**COMUNE DI COCQUIO TREVISAGO**

## **Piano di Governo del Territorio**

### **Addendum al RAPPORTO AMBIENTALE**

A SEGUITO DELLE OSSERVAZIONI DEL PGT DI COCQUIO TREVISAGO  
ADOTTATO IN DATA 18/12/2013 CON DELIBERA DI C.C. N°49,  
NONCHE' ALL'ADEGUAMENTO DEL PGT ALLE PREVISIONI DEL PTCP DI VARESE

Tavola delle modifiche apportate e delle osservazioni accolte

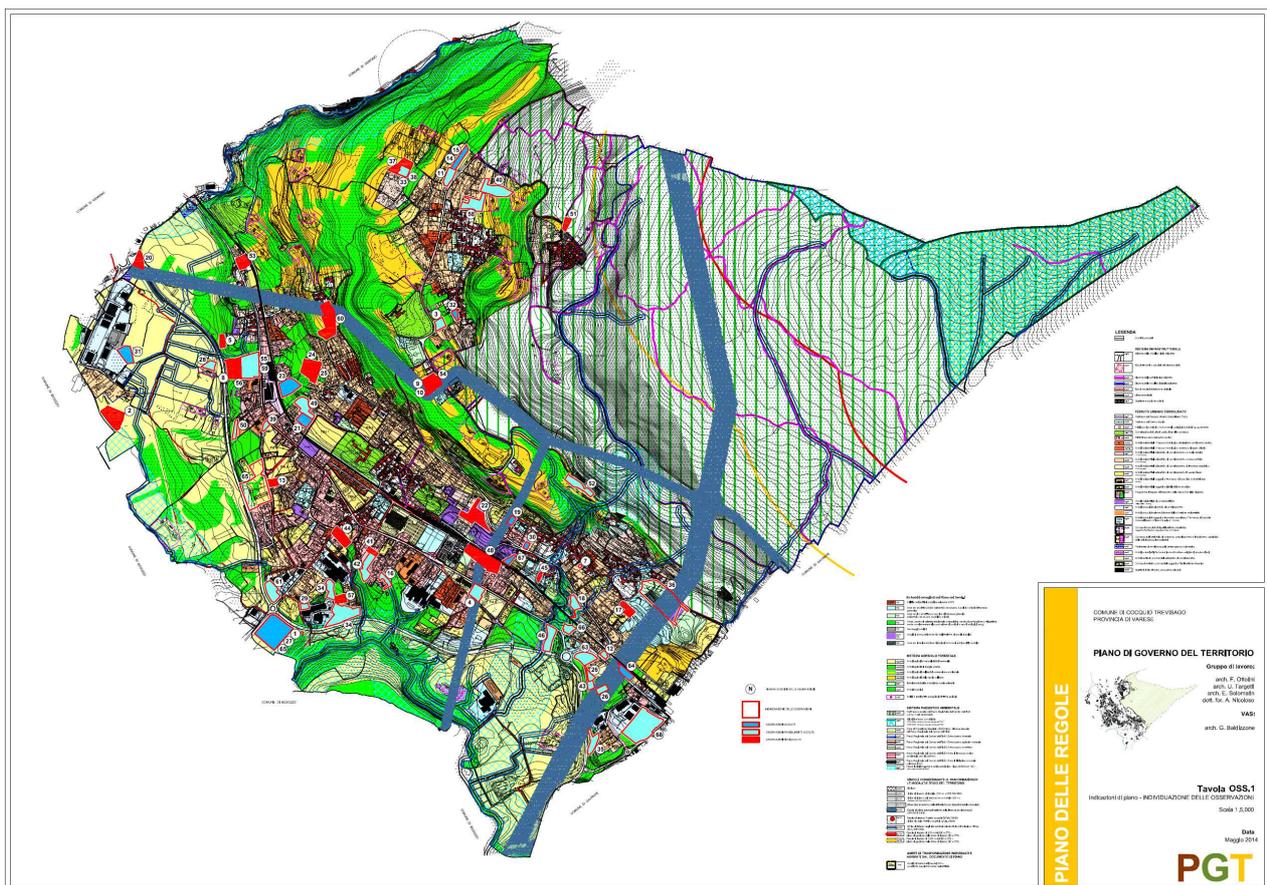
Questo documento evidenzia le modifiche apportate al PGT, e segnatamente al DdP, in relazione ai pareri di compatibilità del PTCP della Provincia di Varese, alla Valutazione di Incidenza dei siti SIC e ZPS presenti sul territorio comunale formulata dalla provincia di Varese, al parere di compatibilità con il PTC del Parco Regionale del Campo dei Fiori formulato dall'Ente Parco.

*Stralcio della tavola C.1.3 del PdR modificata*

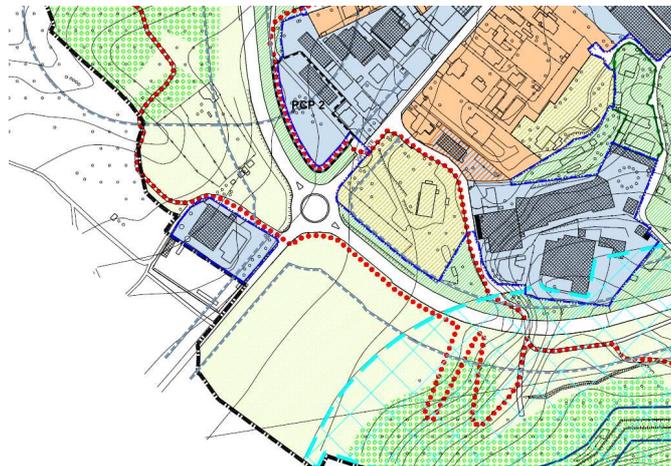
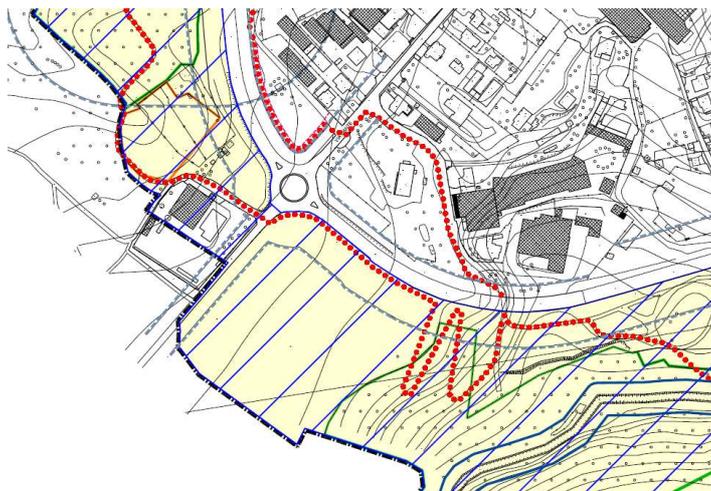
Il parere provinciale ritiene che l'area N7 del Piano dei Servizi, relativa al nuovo centro sportivo comunale, sia in contrasto con gli obiettivi di tutela delle aree agricole e con quelli di tutela della rete ecologica, anche in funzione dell'attuazione della RER, mediante la sua declinazione alla scala locale (compito delegato alle Province). Il parere prescrive che tale area debba essere mantenuta come agricola ed inclusa nello schema di rete ecologica.

In ottemperanza alle prescrizioni provinciali è stata eliminata la previsione del nuovo centro sportivo, area N7 dalle tavole B.1.3 del Piano dei Servizi, C.1.3 del Piano delle Regole e dalle altre tavole del DdP che ne contengono la previsione. Tale area viene riclassificata, nella tavola C.1.3 del PdR come "ambito agricolo naturalistico e di fondovalle", e viene inserita nel progetto di rete ecologica comunale (tavola B.1.3 del PdS e tavola A.3.2 del DdP).

Stralcio, dalle tavole B.1.3 del PdS, C.1.3 del PdR, A.3.2, A.3.3 e A.3.4 del DdP, nonché dagli elaborati testuali (norme e relazioni) dell'area N7 del PdS.

Cancellazione, del punto 7, comma 2, art. 8 delle NdA del PdS, riferito all'area N7 dell'ex nuovo centro sportivo.

Classificazione di tali aree, nella tavola C.1.3 del PdR, come ambiti agricoli e naturalistici di fondovalle.

Inclusione di tali aree, nelle tavole B.1.3 e A.3.2 del DdP nelle aree della rete ecologica comunale.

Individuazione simbolica, nella tavola A.3.3 del DdP, delle alternative (indicative) degli ambiti territoriali che potranno essere interessati da studi, valutazioni (VAS e VIC) e progetti per la realizzazione del nuovo centro sportivo.

*Estratto della tavola C.1.3 del PdR modificata*

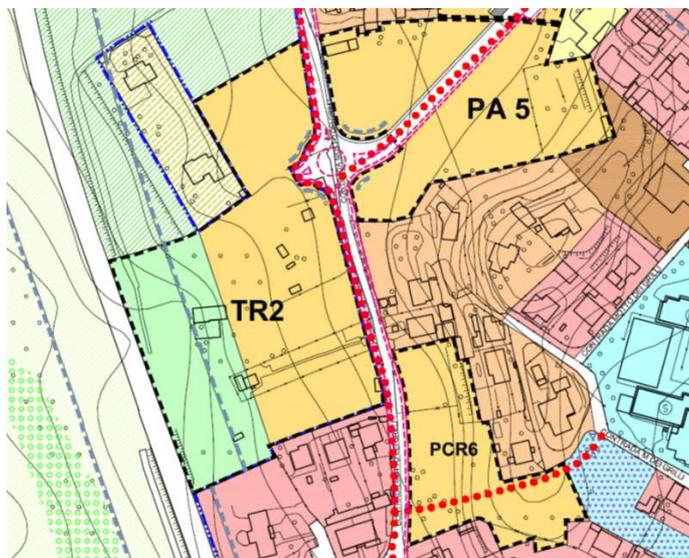
Il parere provinciale ritiene che anche l'ambito di trasformazione TR2, posto al margine dell'abitato in aderenza alla SP1var e incidente parzialmente su ambito agricolo, debba comunque essere ridimensionato, limitandolo alla fascia parallela alla nuova strada comunale. Tale indicazione, contenuta nel paragrafo 6 del parere provinciale, appare incoerente con quanto contenuto nel paragrafo 4.5 dello stesso parere, laddove vengono indicate modalità di modifica delle indicazioni di Piano differenti, con richiesta di mantenimento a funzione agricola della porzione nord dell'ambito (proprio posta nella fascia parallela alla nuova strada comunale).

Le indicazioni di piano sono però modificate così come richiesto dal capitolo 6 del parere provinciale, anche alla luce della classificazione di bosco trasformabile a fini urbanistici operata dal PIF adottato dalla Comunità Montana Valli del Verbano (Deliberazione Assembleare n.14, In data 31 marzo 2014), nei confronti delle macchie boschive ivi presenti.

Viene individuato lo specifico areale da riservare all'edificazione, parallelo alla nuova viabilità comunale, per una profondità di circa 70/75 m.

L'area di mitigazione parallela alla SP1var viene quindi estesa ad una profondità variabile da 50 a 45 m circa, in allineamento con le recinzioni dell'edificato esistente a nord e a sud del comparto.

La tavola A.3.3 del DdP e la tavola C.1.3 del PdR vengono modificate ampliando la fascia di mitigazione ambientale lungo la SP 1 var, come indicato nella proposta di controdeduzione.

*Estratto della tavola C.1.4 del PdR modificata*

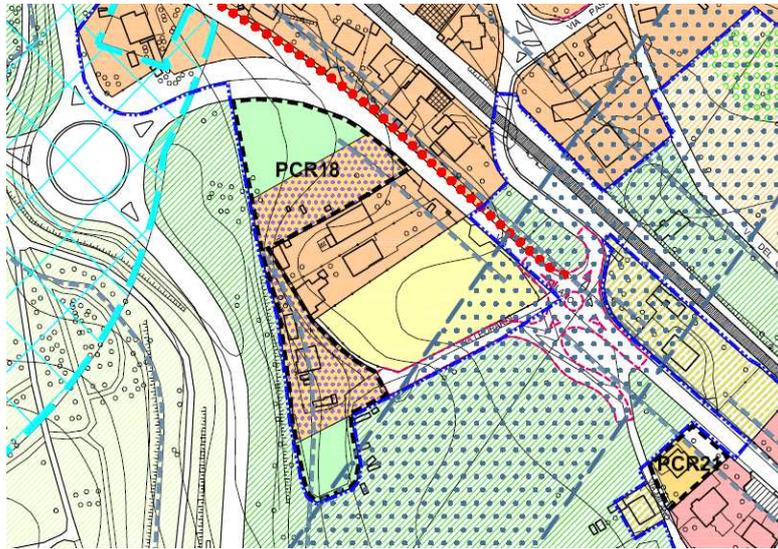
- In merito all'**area 35** (PCR18 del PdR– *ndr*) il parere ritiene (pagina 4 dell'allegato alla deliberazione provinciale) che la previsione di nuova edificazione sia estremamente critica e non giustificabile: essa prefigura un intervento di edificazione che aggrava la tendenza alla conurbazione lungo una direttrice stradale principale, non in linea con gli indirizzi del PTR-PPR che raccomandano specifica attenzione alla riconfigurazione paesaggistica dei territori attraversati dalle nuove infrastrutture della mobilità (norme PPR). Alla luce di queste considerazioni il parere provinciale ritiene che tali aree debbano essere mantenute libere e possibilmente classificate come aree verdi di frangia urbana;

In merito all'**area 35**, essa partecipa alla costruzione degli elementi della città pubblica per il tramite dei meccanismi di perequazione ad essa associati. L'eliminazione di tale aree porrebbe in condizione di squilibrio i meccanismi di generazione e atterraggio dei diritti edificatori istituiti dal PGT. Peraltro deve essere anche evidenziato che l'ambito in questione appartiene di fatto ad una porzione già conurbata del tessuto urbano consolidato e che la previsione di nuova edificazione non comporta significativi mutamenti rispetto a tale condizione esistente. Da una lato quindi, viene riconfermata la scelta dell'ambito, dall'altro vengono tenute in considerazione le indicazioni formulate dalla provincia, cercando soluzioni che integrino maggiormente l'uso edificabile dell'area con le esigenze di carattere paesaggistico messe in evidenza dal parere provinciale, riconfigurando la conformazione dell'ambito, restringendone l'areale lungo il fronte verso la rotatoria di innesto tra Sp1var e SS394. Ciò consente, nel punto di maggior valore paesaggistico (derivante dai maggiori gradi di percezione ivi presenti) di attenuare gli impatti visivi dei nuovi interventi. In accoglimento parziale di alcune osservazioni pervenute le porzioni eliminate dall'ambito vengono compensate con l'inclusione di nuove porzioni d'ambito, di cucitura e completamento del margine di frangia esistente, che consentono di mantenere inalterato l'equilibrio dei meccanismi perequativi di piano e di risolvere in modo più efficiente l'accesso alle aree dell'ambito 35 (PCR18). Viene quindi accolta parzialmente la richiesta della Provincia, riducendo l'estensione dell'ambito 35 nei pressi della rotatoria tra SP1var e SS394, compensando tale riduzione con l'inclusione di aree di frangia urbana posta a sud/est dell'ambito.

Viene riconfigurata la conformazione dell'area 35, restringendone l'areale lungo il fronte verso la rotatoria di innesto tra Sp1var e SS394, per consentire, nel punto di maggior valore paesaggistico (derivante dai maggiori gradi di percezione ivi presenti) di attenuare gli impatti visivi dei nuovi interventi.

Modifica planimetrica dell'ambito ambito 35 – PCR 18 sulle tavole A.3.3 del DdP e C.1.4 del PdR, con riclassificazione delle aree come ambito agricolo di frangia urbana.

*Stralcio della tavola C.1.3 del PdR modificata*

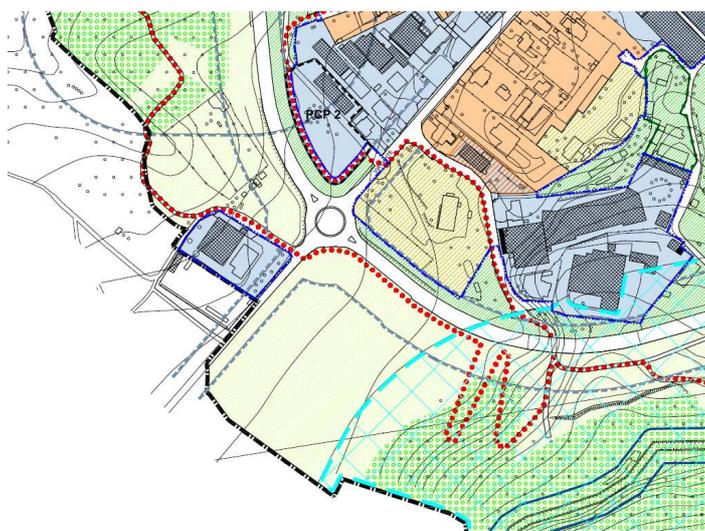
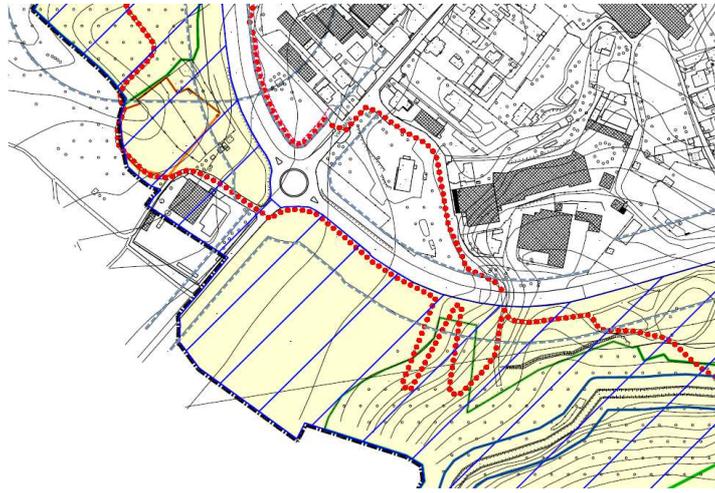
L'aggiornamento della VIC originaria prescrive che sia stralciata, dagli atti del PGT, la previsione relativa all'area N7 del Piano dei Servizi (nuovo centro sportivo comunale).

Essa risulta **già accolta a seguito di quanto determinato, al paragrafo A.1** del presente documento, in adeguamento a quanto richiesto dal parere provinciale di compatibilità al PTCP controdedotto al capitolo precedente di questo documento.

- Stralcio, dalle tavole B.1.3 del PdS, C.1.3 del PdR, A.3.2, A.3.3 e A.3.4 del DdP, nonché dagli elaborati testuali (norme e relazioni) dell'area N7 del PdS.

- Cancellazione, del punto 7, comma 2, art. 8 delle NdA del PdS, riferito all'area N7 dell'ex nuovo centro sportivo.
- Classificazione di tali aree, nella tavola C.1.3 del PdR, come ambiti agricoli e naturalistici di fondovalle.

- Inclusione di tali aree, nelle tavole B.1.3 e A.3.2 del DdP nelle aree della rete ecologica comunale.
- Individuazione simbolica, nella tavola A.3.3 del DdP, delle alternative (indicative) degli ambiti territoriali che potranno essere interessati da studi, valutazioni (VAS e VIC) e progetti per la realizzazione del nuovo centro sportivo.
